東海第二発電所

耐震設計の基本方針について

〔 審査会合時の指摘事項に対する回答 〕

平成29年10月17日

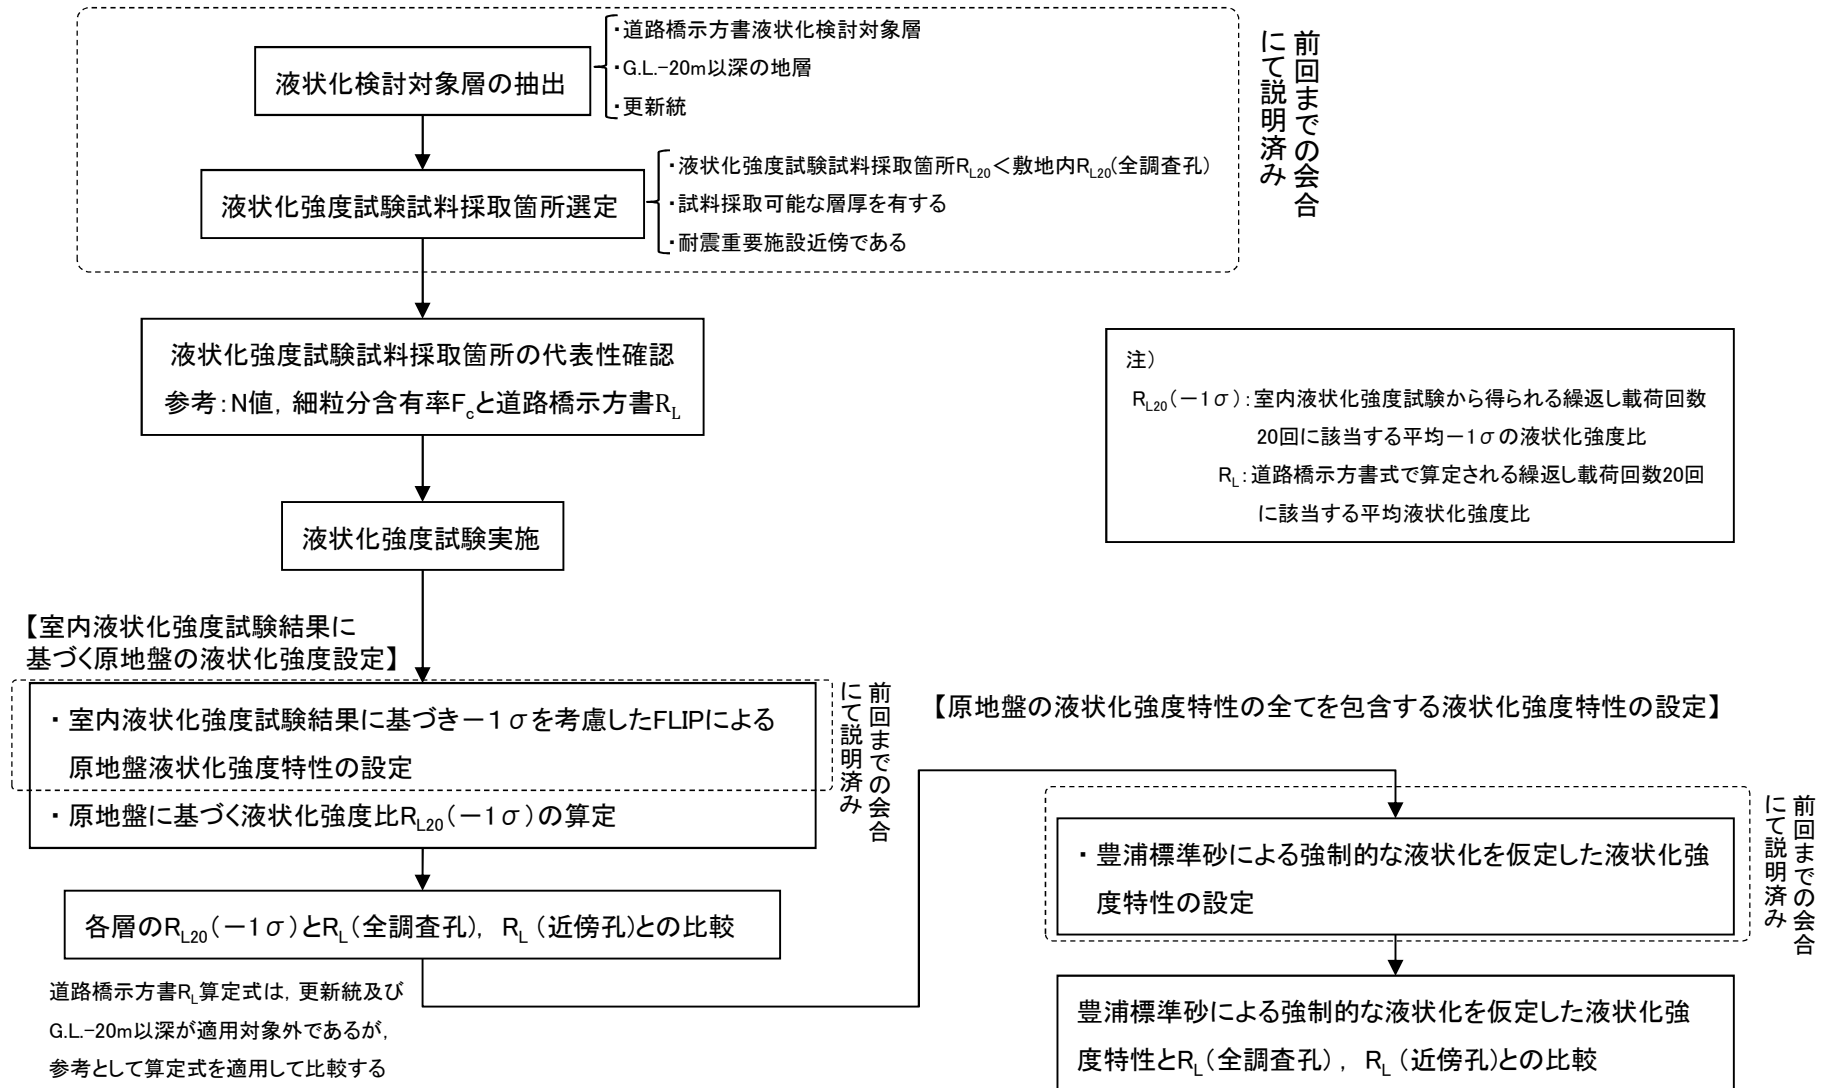
防潮堤の表層地盤は砂層、粘土層、砂礫層等の互層を形成し、液状化の可能性が高い箇所(N値0～10)が敷地内に分布しているため、液状化データの信頼性(代表性、網羅性)の確認が必要である。特に、N値が極端に低い箇所が散見されるが、その位置について平面図、断面図上に示すこと。

各土層の液状化強度試験箇所の代表性に関しては、地層深度や土質を踏まえ標準貫入試験によるデータを分類・整理して提示すること。また、同じ分類でデータにばらつきがある場合には、評価に及ぼす影響を検討すること。

- 各地層の敷地全体の調査孔に比べ平均N値が小さい側にある試料採取箇所の近傍調査孔の道路橋示方書式による液状化強度比 R_L と、有効応力解析に適用している原地盤に基づく液状化強度特性の R_{L20} とを比較し、完新統の液状化強度特性が道路橋示方書式による R_{L20} に比べ保守的なものであることを確認した。
- 現在実施中の追加調査を踏まえ、各液状化検討対象層の液状化強度特性について、今後も引き続き検討を進める。
- 今後、当該施設設置位置近傍の調査孔で得られるN値と室内液状化強度試験結果との関係を踏まえ、解析に用いる液状化強度特性が適切であるか再確認していく。
